Tunja, 29/05/2023  
**COINEDRUSUR-SA-20236338**  
 Al contestar cite este número

**Ref: CONTRATO DE OBRA No. 1380-1670-2022, OBJETO: "LA ELABORACIÓN DE LOS DISEÑOS Y ESTUDIOS TÉCNICOS (CUANDO SE REQUIERA), OBTENCIÓN DE LICENCIAS DE CONSTRUCCIÓN EN CUALQUIERA DE SUS MODALIDADES Y/O LICENCIAS DE URBANISMO JUNTO CON LOS PERMISOS Y APROBACIONES NECESARIAS, ASÍ COMO LA EJECUCIÓN DE LAS OBRAS EN LA INSTITUCIÓN EDUCATIVA RURAL DEL SUR SEDE PRINCIPAL, UBICADA EN EL MUNICIPIO DE TUNJA, DEPARTAMENTO DE BOYACÁ, REQUERIDOS POR EL FFIE, EN DESARROLLO DEL PNIE."**

**Asunto:** Conclusiones Sondeos realizados en la IE Rural del Sur

### **REGISTRO FOTOGRÁFICO SONDEOS**

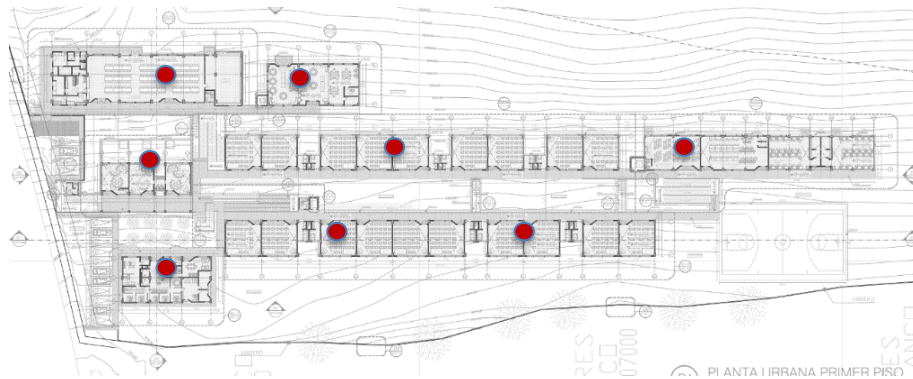
- Conocer el perfil del suelo en las zonas de implantación de los bloques.
- Permitir la preparación de un diseño adecuado y económico para determinar el tipo de fundación requerida, sin causar retroceso a los diseños estructurales existentes.
- Conocer las cotas de implantación favorables en donde se encuentre una subrasante propia para el nivel de desplante.
- Complementar el informe de la exploración geotécnica realizada por GEO TRANSVIAL SAS, ya que en este informe se muestran capas orgánicas con espesor de 0.50 mts.
